opmerkingen dhr. A.J. Van den Berg en dhr. E.M.H. Moll, naar aanleiding van gesprek d.d. 29 oktober 2014	Reactie gemeente
1	Definitie Overig bouwwerk geen gebouw zijnde ontbreekt	<p>Niet toevoegen. Een definitie voor overige bouwwerken is ook niet nodig. Definitie overige bouwwerken kan worden verwijderd.</p> <p>Overige bouwwerken geen gebouwen zijnde hebben een bouwhoogte van ten hoogste 3 m. Kan o.a. zijn, vlaggenmast, klimrek etc.</p> <p>Conclusie: Dit begrip hoeft niet nader te worden gedefinieerd. Definitie overige bouwwerken uit begrippen halen.</p>
2	Bebouwd oppervlak niet op plankaart aangeduid	<p>Hiermee wordt bedoeld de bouwaanduiding "maximum bebouwd oppervlak (m<sup>2</sup>)". Deze term gebruiken we niet en hoeft ook niet op de verbeelding.</p> <p>Bebouwd oppervlak is echter wel een begrip die voor het bestemmingsplan als standaardregel blijft.</p> <p>Conclusie: begrip in de regels houden. Geen aanduiding op de verbeelding opnemen.</p>

Figuur: ligging van het "eiland", zoals bedoeld werd in het overleg =

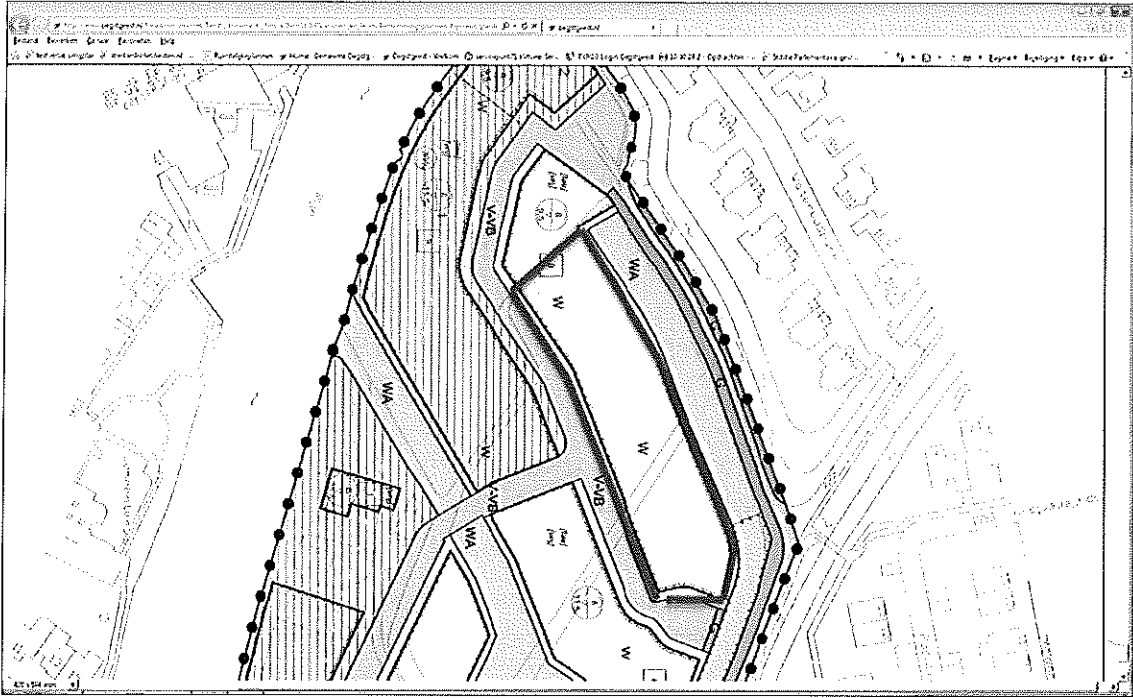
3	Bebouwingspercentage is niet opgenomen op de kaart	<p>Het bezwaar de heren Van den Berg en Moll is vooral dat het 'eiland' nu voor 100% kan worden bebouwd. Ook is het volgens hen mogelijk om grote panden te realiseren die 5 cm van elkaar af liggen.</p> <p>Voor de kavels aan de Oude Rijn is een maximum bebouwingspercentage opgenomen van 30%. Voor de overige percelen is een flexibele bepaling opgenomen om rekening te houden met verkaveling bij verkoop. Het is niet verstandig om hiervoor een maximumbebouwingspercentage op te nemen. Voor het 'eiland' kan wel gekozen worden voor uitsluitend vrijstaand (30%) of uitsluitend twee-aan-een (35%), maar dit is aan de ontwikkelaar en zijn marktinschatting.</p> <p>De afstand van woningen onderling is in de regels ondervangen door de minimale afstanden tot de perceelsgrenzen. Vrijstaand = 3 m en Twee aan een = 1,5m.</p> <p>Conclusie: De ontwikkelaar moet een beslissing nemen over duidelijkheid m.b.t. de uitwerking van de plannen, ten aanzien van het 'eiland'. De afstand tussen woningen onderling is voldoende geborgd in het bestemmingsplan.</p>
